## 再エネタスクフォースからの質問事項への回答

経済産業省  
国土交通省  
環境省

<あり方検討会あり方・進め方（案）について>

## 住宅・建築物のフロー・ストックの性能別シェア(～2050)

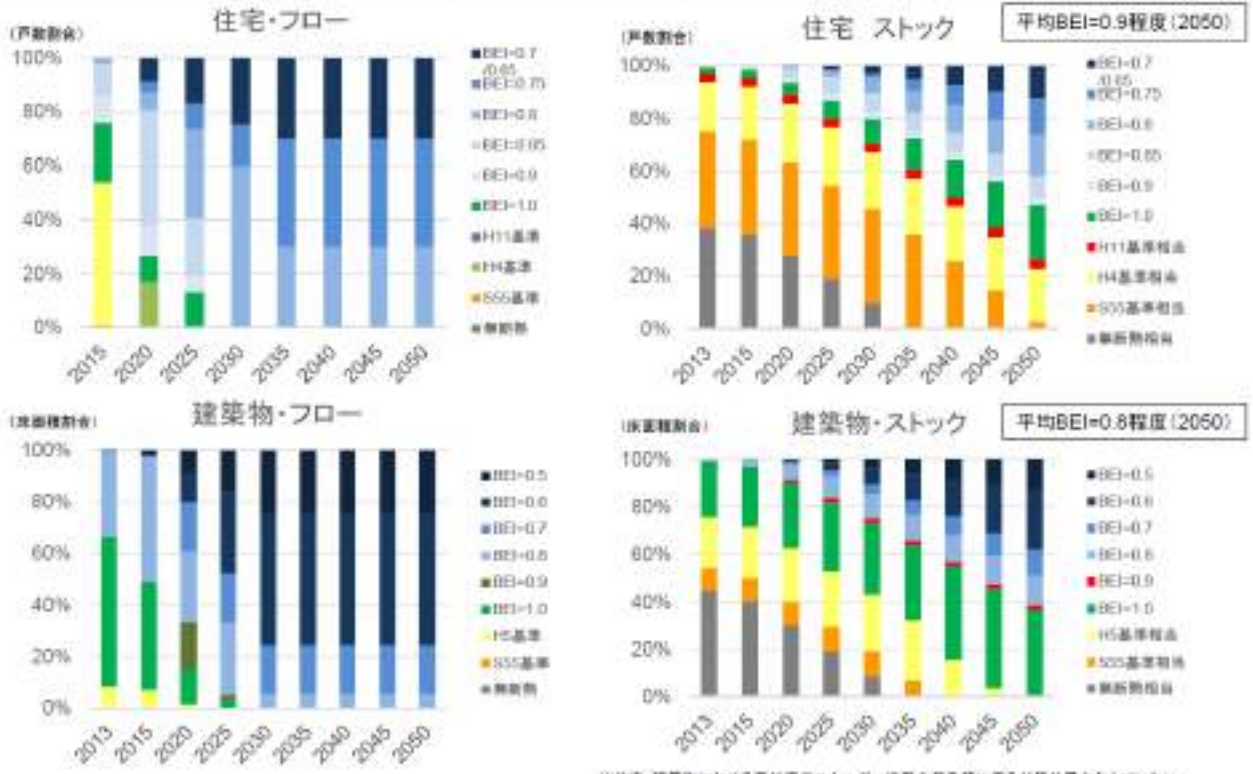
- ① 4 頁 22 行→「本検討会では、2050 年に目指すべき住宅・建築物の姿として、ストック平均で ZEH・ZEB 基準の水準の省エネ性能が確保されているとともに、その導入が合理的な住宅・建築物における太陽光発電設備等の再生可能エネルギーの導入が一般的となることを目指す」とあります。これは、2050 年のストックの平均 BEI が住宅で 0.8、建築物で 0.7ということだと理解しましたが、当然それ以上の省エネが必要です。そうであれば、以下の性能別のフロー・ストックのシェア構成も更新されるはずですので、修正したシェア推移をご提示ください。併せて、上記の省エネと再エネ目標を前提に、2050 年における住宅・建築物のカーボンニュートラル達成の度合いを示していただけますようお願いいたします。

(答) 2050 年のストックの省エネ性能のシェアは別紙の通りです。

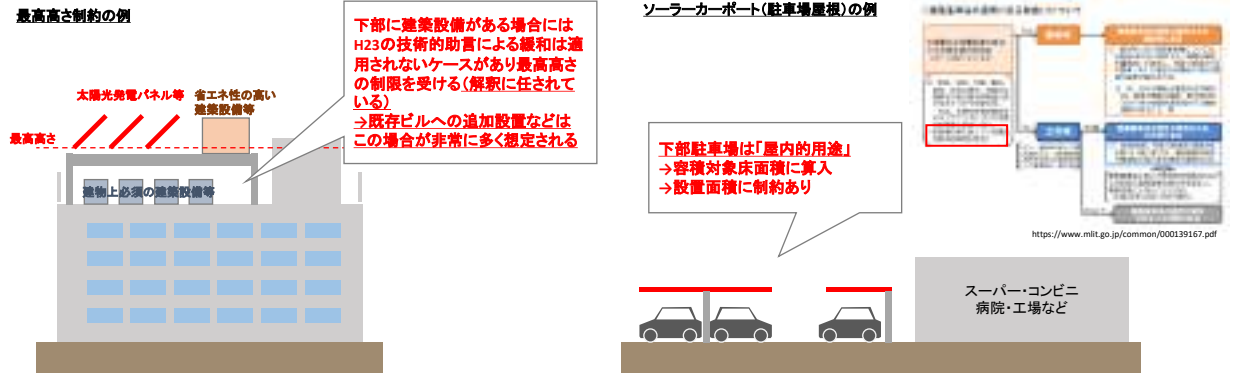
- ⑧ 9頁29行→「官庁施設整備に適用する基準類の見直しを行うとともに」にある建築設備設計基準(茶本)などの見直しについて、21頁のスケジュール表にも記載されておらず、「ロードマップ」にも2029年までの矢印のなかで不明確に記述されているのみです。一方で、前回TFで既に見直しに入っている発言があり、直近での建築物の設計・計画に大きな影響を考えると、即開始または今年中、遅くとも来年前半には改定しておく必要があるため、その点の明記が必要です。少なくとも標準化、基準見直しは2022年には終わっているべきで、さらなる強化がその後に置かれるべきです。また、07/27の再エネTFで指摘のあった、太陽光発電や省エネ設備の普及を阻害する法令について、改善策を示してください。

(答) 前段のご指摘につきましては、別紙1「進め方」の建築物の2022年度の欄において「官庁施設整備に適用する基準類の見直し」を追記しております。また、後段のご指摘につきましては、「国・地方脱炭素実現会議で策定された地域脱炭素ロードマップを踏まえ、脱炭素への移行を先行的に進める脱炭素先行地域づくり等に支援を行い、都市が再生可能エネルギーの生産地となるような取組を含め、モデル地域を実現すること。そうした取組の状況も踏まえ、住宅・建築物への太陽光発電の設置拡大に向け、地域・立地条件の差異等を勘案しつつ、制度的な対応のあり方も含め必要な対応を検討すること。」(14頁30行)としており、ご指摘の点も含め、今後必要な検討を行ってまいります。
